# 改善箇所説明図

対象車両外観

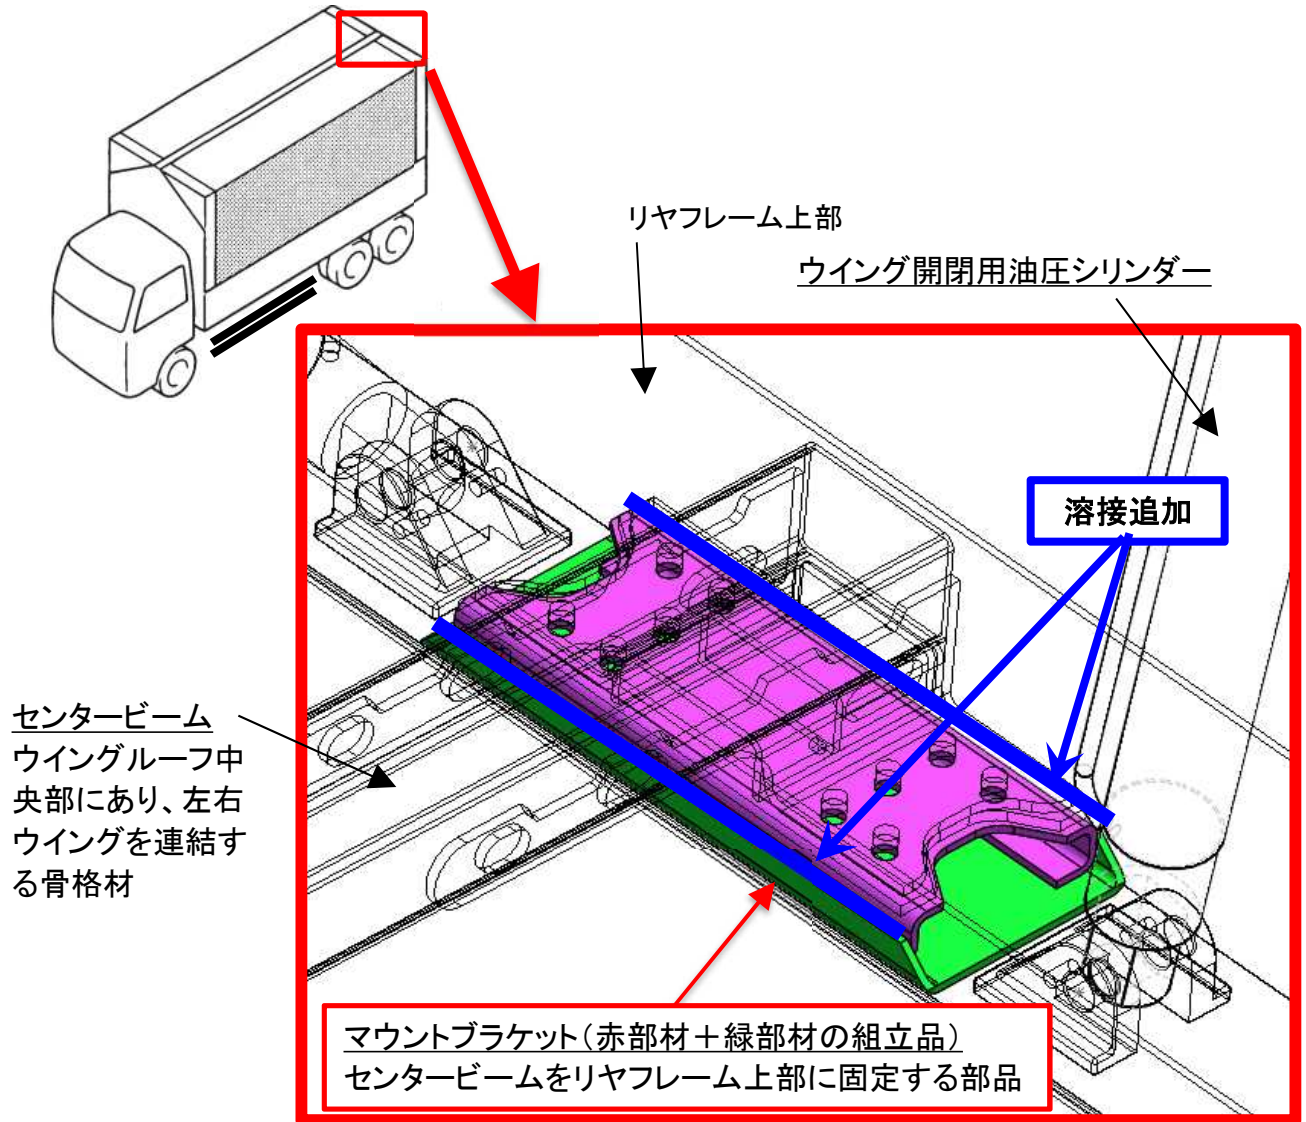
バン型ウィング車のリヤフレーム上部のセンタービーム取付部において、マウントブラケットの溶接が不適切なため、強度が不足しているものがある。そのため、繰り返しウィングを開閉すると亀裂が生じ、最悪の場合、当該ブラケットが破断し、ウィングの開閉ができなくなるおそれがある。

全車両、リヤフレーム上部のセンタービーム取付部のマウントブラケット溶接部を点検し、溶接が不適切な車両は溶接補修を行う。

識別: 改善実施済車には、運転席側ドア開口部のドアストライカー付近にNo.667のステッカーを貼付けする。
